Sujet : [INTERNET] Enquête publique parc agrivoltaïque au sol - lieu-dit "Champs de Fonclairet", "Le Saule", "Champs de Maumont" et "Pièces de Fontclairet" sur la commune de Champagne-Mouton

Objet : Centrale Agrivoltaïque de Champagne-Mouton – Enquête publique

Dans le cadre de l'enquête publique concernant la construction d'un parc Agrivoltaïque au sol sur la commune de Champagne Mouton, aux lieux-dits « Champs de Fonclairet », « Le Saule », « Champs de Maumont », « Pièces de Fonclairet », le syndicat des bassins Argentor, Izone et Son-Sonnette souhaitait faire part de plusieurs éléments au porteur de projet.

Figure 2: Chemins de l'eau issus du MNT- sous-bassins de l'Argent – Photos aériennes

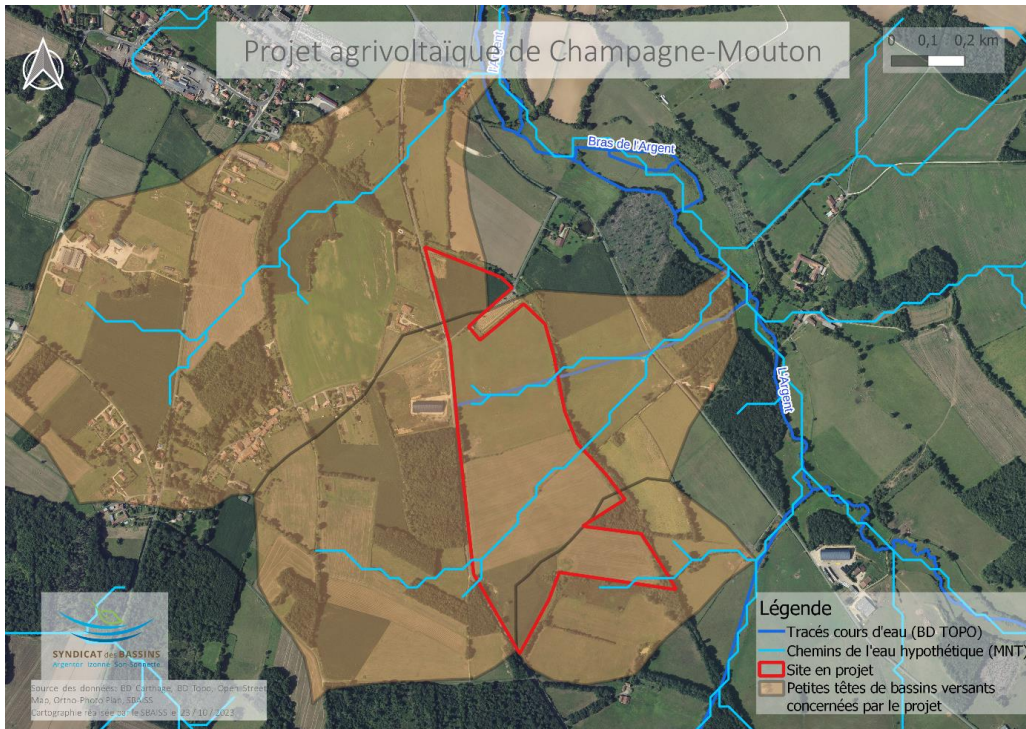
- 3) La cartographie des éléments hydrographiques du site n'est pas totalement complète. Ainsi, afin de compléter les éléments de l'enquête, nous nous permettons de vous fournir ci-joint une cartographie des chemins de l'eau issus de l'analyse topographique des bassins versants (MNT) sur le site (cf Figure 2 et Figure 3). Il est donc à noter que la mare du cours d'eau, apparaissant comme le début du cours d'eau le plus au sud du site, est alimentée par des eaux de ruissellement provenant de la petite tête de bassin versant localisée à l'Ouest du site d'implantation du projet, de l'autre côté de la route départementale 28. Le lieu -dit de ce secteur se nomme d'ailleurs « Vallon des champs ».

Le SBAISS demande si le cheminement de l'eau (ruissellement des eaux pluviales), provenant de l'amont vers la parcelle exploitée, a été étudié et si les aménagements sur la parcelle (chemins et réseaux souterrains) peuvent avoir un impact sur le cheminement de l'eau et inversement si le cheminement de l'eau éventuel peut avoir un impact sur les aménagements sur la parcelle (notamment en cas de fortes pluies, ces cheminements d'eau peuvent-ils avoir un impact sur le chemin créé).

Figure 4: Localisation de la troisième buse potentielle

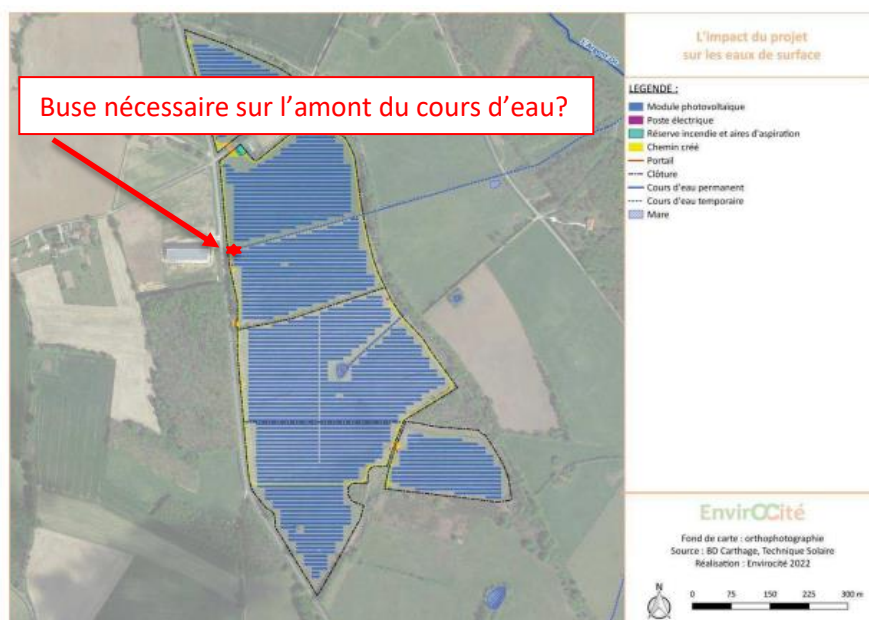
- 15) Il est prévu la pose de 2 buses sur l'aval des deux cours d'eau intermittents. Sur le cours d'eau le plus au nord, traversant « le champ de Fontclairret », ne serait-il pas nécessaire de prévoir un franchissement amont pour le chemin qui passera le long de la route départementale 28 (Figure 4) ?
